Powiatowy Zarząd Dróg

WO.242.12.2026

W związku ze złożeniem przez Wykonawców pisemnych zapytań do Specyfikacji Warunków Zamówienia na: „Przebudowa drogi powiatowej Nr 1366W (ul. Traugutta) w miejscowości Żelechów (odcinek od ul. Piłsudskiego do ul. Sienkiewicza)”:

Szczegó z opornikiem 12x25 cm na połączeniu
jezdni i zjazdu na odcinku zamiejskim:

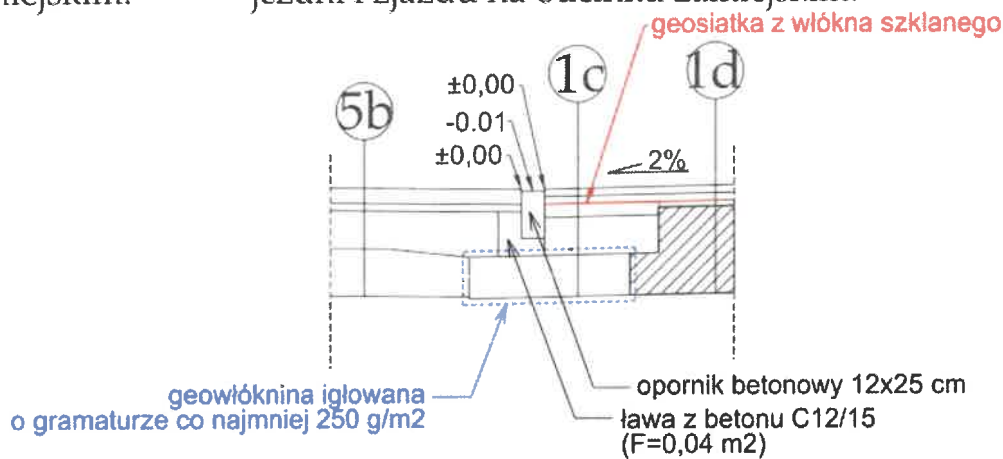
5. Prosimy o określenie miejsc gdzie należy zastosować wzmocnienie geowłóknina i podanie wymiarów wzmocnienia, brak takich w projekcie, lub potwierdzić że ilość do wykonania jest zgodna z przedmiarem.

Ad. 5) Zamawiający potwierdza, że ilość do wykonania wzmocnienia geowłókniną jest zgodna z przedmiarem.

21 Geosiatka

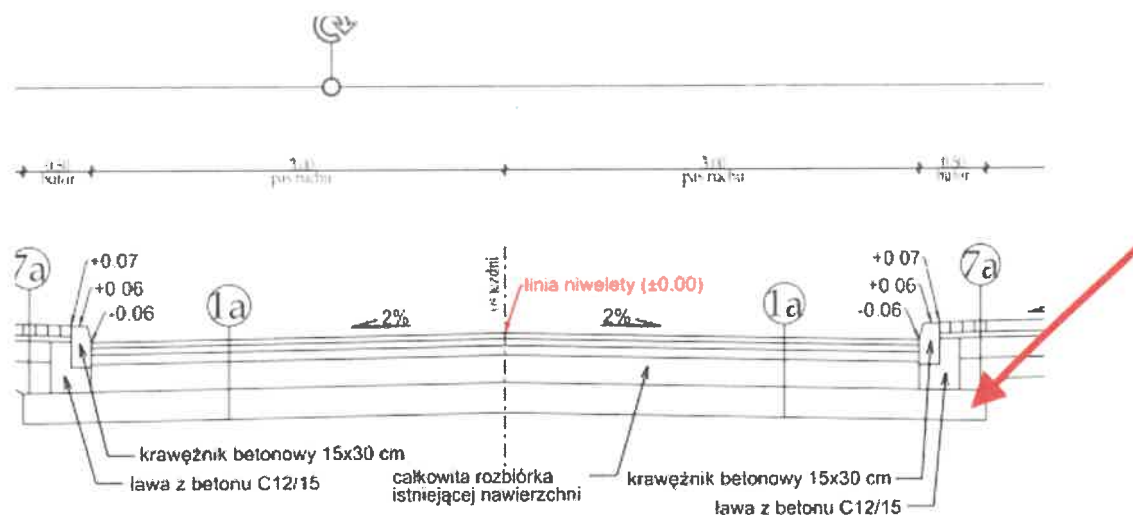
6. W kosztorysie jest Ułożenie geokompozytu przeciwspekaniowego o R_n powyżej 80 kN/m pod warstwą wiążącą natomiast w specyfikacji i opisie technicznym jest materiał o innych znacznie wyższych parametrach Prosimy o potwierdzenie jaki materiał należy przyjąć do realizacji.

Ad. 6) Do realizacji należy przyjąć geosiatkę o parametrach zgodnych z opisem technicznym i specyfikacją tj. o wytrzymałości na rozciąganie wynosi minimum 120kN/m w kierunku podłużnym i 200 kN/m w kierunku poprzecznym – w załączeniu aktualny kosztorys ofertowy i przedmiar robót.

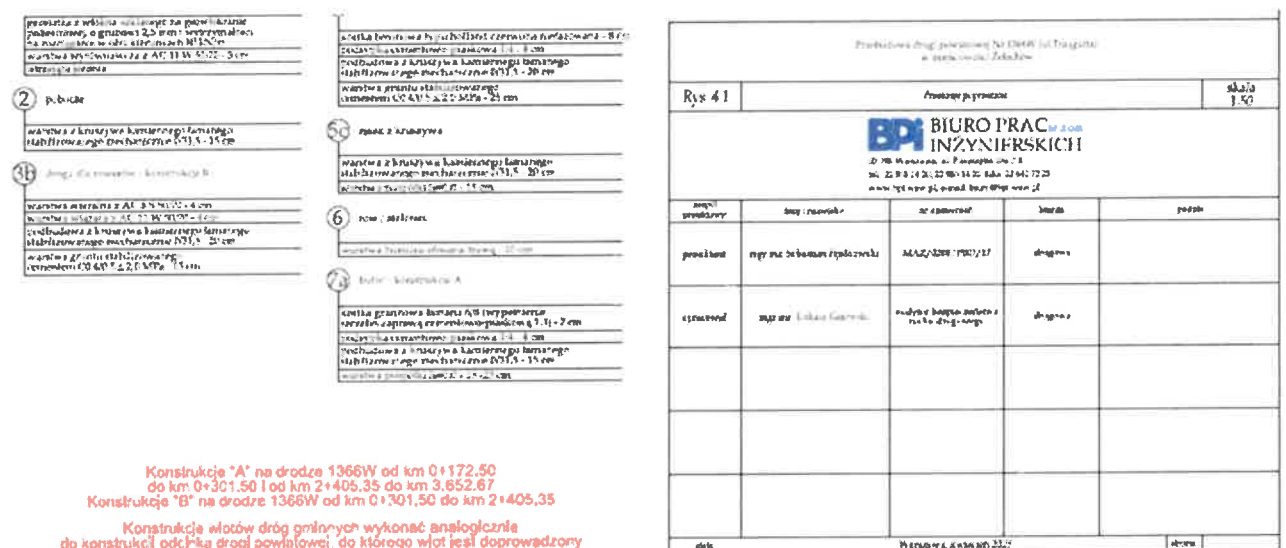
8. Czy konstrukcje dla jezdni Piłsudskiego i Przeskok są takie same jak dla jezdni głównej czyli konstrukcja A dla KR3?

Ad. 8) Konstrukcja jezdni ul. Piłsudskiego i Przeskok są takie same jak dla jezdni głównej czyli konstrukcja A dla KR3 – zgodnie z informacją zawartą na rys. nr 4.1 załączony do postępowania przetargowego.
